泊発電所の再稼働に向けた取り組み状況をお知らせいたします

【審査への対応状況】

敷地内断層の活動性評価のイメージ図

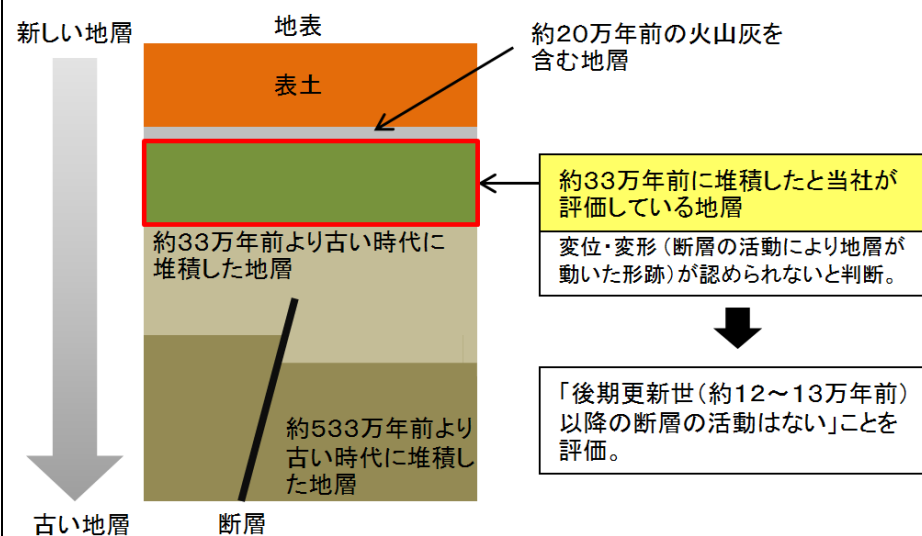
- 泊発電所の敷地内断層について、敷地内の約 33 万年前に堆積したと当社が評価している地層に変位・変形がないことなどから、**耐震設計上、考慮すべき断層*ではないことを説明**する。

- 約 33 万年前に堆積したと当社が評価している地層について、その年代に関する信頼性を高めること。

- 現在、**地層の年代に関する根拠の充実を図るための検討やデータ整理を行っている**ところであり、敷地内における断層が耐震設計上、考慮すべき断層ではないことについて、**審査会合などで説明**していく。

活断層の仮定位置

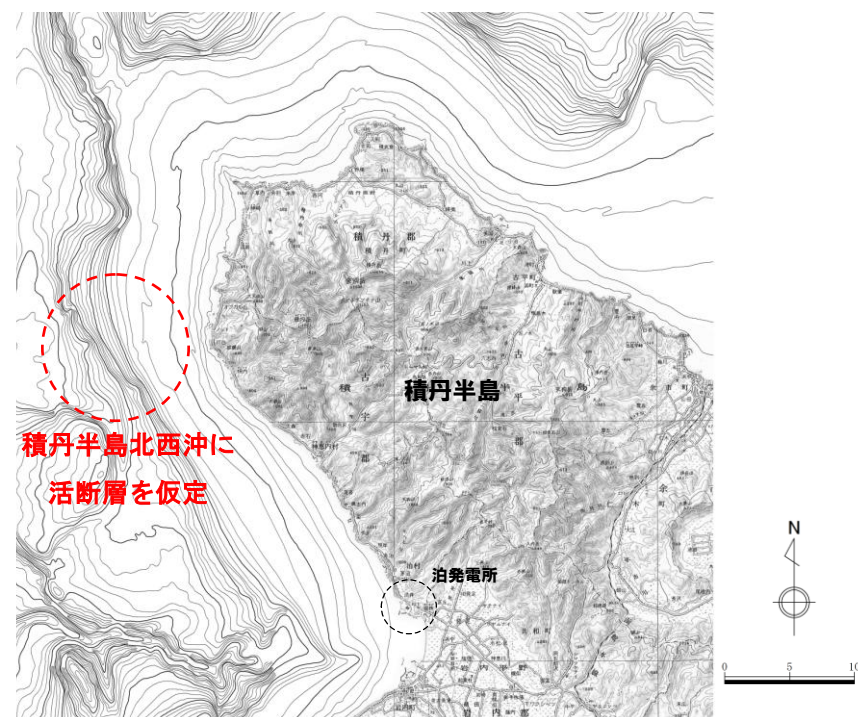
- 積丹半島西岸の海岸地形について、各調査・検討を実施してきたが、泊発電所の安全性をより一層高める観点から、**積丹半島北西沖に活断層を仮定することとしており、その地震動評価について説明**する。

- 地震動評価における断層の方向などについて、**より安全側の評価となるように検討**すること。

- **仮定した活断層による地震動について、審査会合などで説明**していく。

設計変更の概要

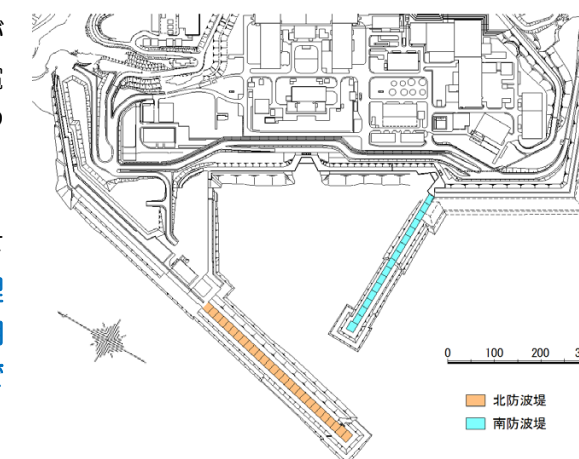
- 地震による地盤の液状化評価について、追加の地質調査結果の分析・評価、液状化による被害事例に関する文献整理などを実施し、説明する。
- 泊発電所の安全性をより一層高める観点から、**岩着支持構造（堅固な岩盤の上に構造物を支持させる形式）による防潮壁に設計変更し、地震・津波に対する健全性の評価を説明**する。

- 検討結果について、**審査会合などで説明**していく。
